Mission régionale d'autorité environnementale
ÎLE-DE-FRANCE

**Avis délibéré
sur la déclaration de projet relative au secteur
« Bords de Seine » et sur la
mise en compatibilité du PLU de
Saint-Fargeau-Ponthierry (77)**

N°019195/A PP
du 16/09/2026

Figure 3: Carte de bruit de la DDT 77 (Source : EI, p.337)

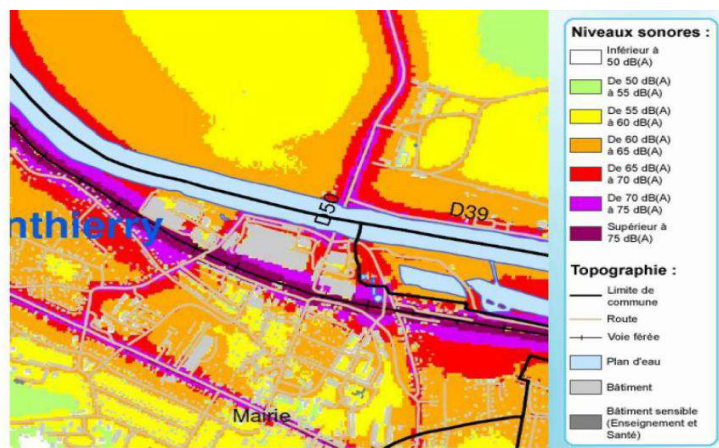
Une carte de bruit élaborée par la Direction départementale des territoires / DDT 77 (EI, p. 337) confirme l'environnement bruyant du site du projet. Elle présente des niveaux sonores compris entre 65 et 70 dB au nord, est et ouest de l'emprise du projet, et des niveaux de bruit atteignant 75 dB(A) le long de la voie ferrée au sud, au-dessus des valeurs guides de l'OMS⁷.

Le dossier n'analyse pas les raisons pour lesquelles les résultats pour LD1, LD2 et LD3 présentant des valeurs de bruit faibles (inférieures à 51 LAeq DB(A) de 6h à 22h) comparativement à celles de la carte de bruit de la DDT 77. De même, l'Autorité environnementale note l'absence de points de mesures du bruit au nord du site le long de la RD50 et de la rue du 11 novembre 1918.

Dans ces conditions, l'analyse de l'état initial du bruit au droit du site devrait être complétée par des mesures récentes. Ces mesures doivent être réalisées, sur au moins trois jours en continu (et non sur deux jours), et à proximité de la voie ferrée et des voies routières encadrant ou traversant le projet (rue Pasteur dans sa traversée nord-sud, rue de 11 novembre 1918, rue de la Saussaie, rue des prés ou RD50E2).

- compléter la caractérisation et l'analyse de l'état initial du bruit notamment sur les secteurs affectés par les rues traversant ou encadrant ainsi qu'aux abords de la voie ferrée sur la base de données récentes recueillies sur 3 jours minimum et sur des périodes représentatives ;
- évaluer l'augmentation du bruit liée notamment à l'augmentation de trafic généré par le projet et prévoir des mesures ERC adaptées.

Figure 11: Cartographie des volumes de stockage à ciel ouvert des eaux pluviales par bassin versant (El, p.391)

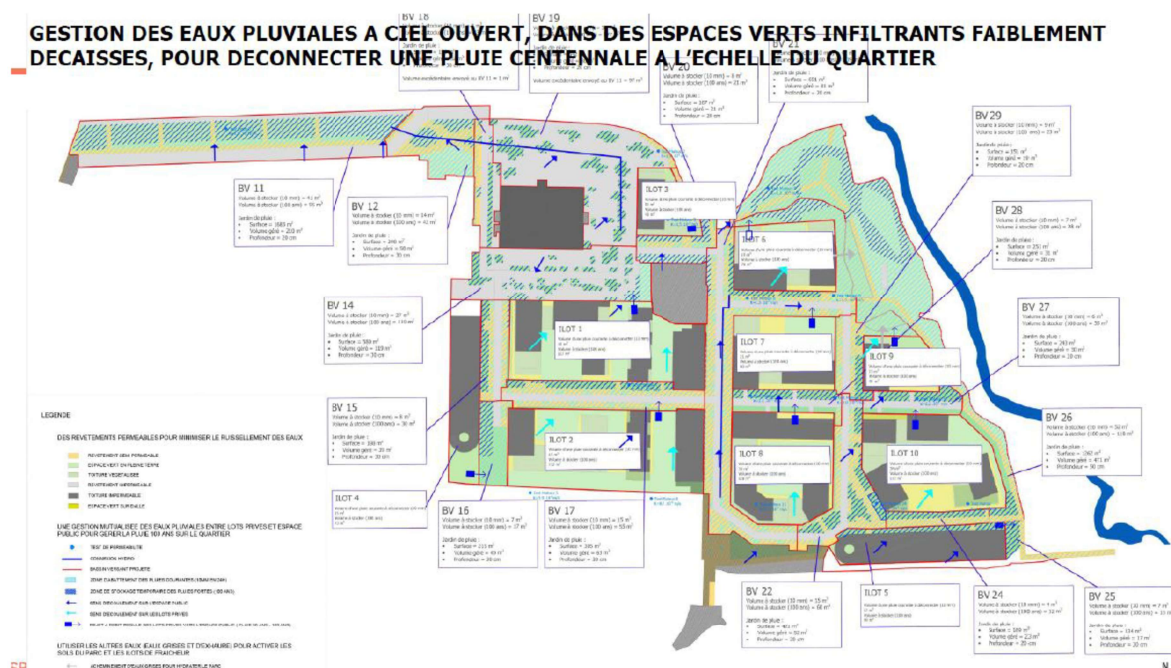
L'Autorité environnementale note en revanche que la gestion des eaux pluviales se base sur la pluie 20 ans et non sur la pluie 30 ans¹⁴ au sens du Sdage. Elle note plus généralement l'absence dans l'étude d'impact d'une note de dimensionnement des dispositifs de gestion des eaux pluviales.

Pour autant, l'étude d'impact devrait intégrer les éléments permettant d'apprécier la pertinence des aménagements prévus pour la gestion des eaux pluviales.

- présenter dans l'étude d'impact une note de dimensionnement des dispositifs et ouvrages de gestion des eaux pluviales à l'échelle du projet ;
- justifier l'impossibilité de dimensionner les ouvrages de gestion des eaux pluviales sur la pluie de retour 30 ans au sens de la disposition 3.2.6. du Sdage en vigueur.

Figure 13: Cuvelage des parkings souterrains (EI, p.383)

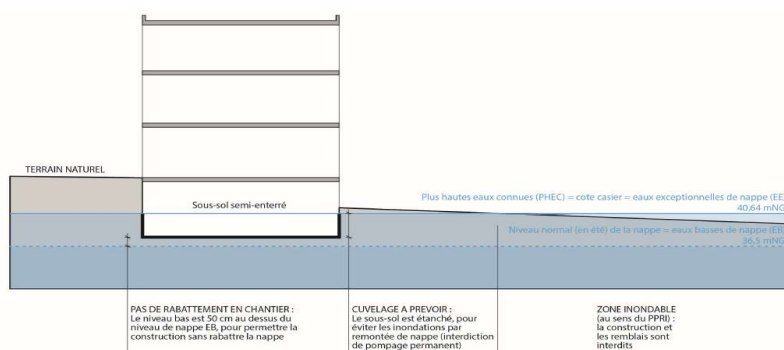
L'Autorité environnementale considère que des mesures piézométriques auraient dû être menées et analysées dans l'étude d'impact afin d'évaluer l'ampleur du phénomène au droit du projet. Ces analyses de l'état initial sont nécessaires pour prévoir une configuration optimale des différents équipements du projet. Le renvoi à une procédure ultérieure ne dispense pas d'assurer la complétude de l'étude d'impact pour tous les enjeux sanitaires et environnementaux identifiés.

S'agissant des risques d'inondation par remontée de nappe phréatique, le projet a prévu des cuvelages de ses parkings souterrains. Cet aménagement génère des « manques à inonder » pour la crue, l'Autorité environnementale demande que « ce manque à inonder » soit évalué et pris en compte en terme de compensation globale à la crue.

(8) L'Autorité environnementale recommande de préciser les niveaux de battement de la nappe afin d'évaluer le phénomène de remontée de nappe,

Figure 14: Zonage réglementaire du PPRI Val de Seine (EI, p.167)

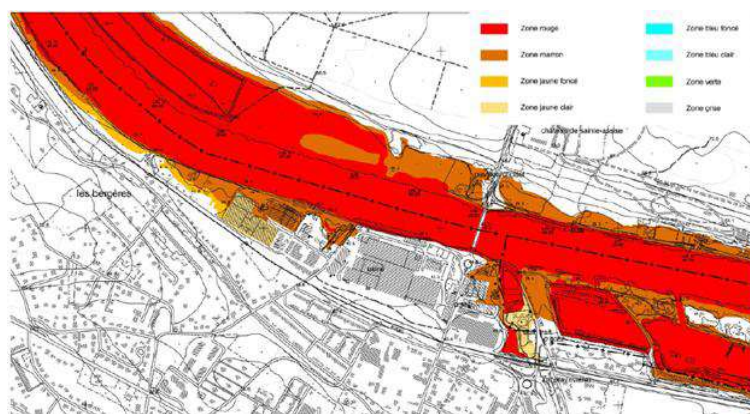
L'autorité environnementale estime que ces éléments devraient également figurer dans l'étude d'impact afin de disposer d'une vision exhaustive des impacts du projet.

L'Autorité environnementale constate enfin l'absence d'informations relatives à la gestion du risque et de la gestion de crise (protection des biens et des personnes). Ce point est d'autant plus important que le changement climatique induit des précipitations et un aléa plus forts.

- analyser dans l'étude d'impact les incidences du risque d'inondation par débordement de la Seine ;
- intégrer au projet d'aménagement, au titre de la démarche ERC, les mesures de compensation du remblaiement de la Seine ;
- évaluer et compenser le « manque à inonder » induit par les cuvelages prévus pour les parkings en vue de faire face aux remontées de nappe ;
- préciser les modalités de gestion de crises en cas de crues destinées à assurer la sécurité des habitants et des biens.
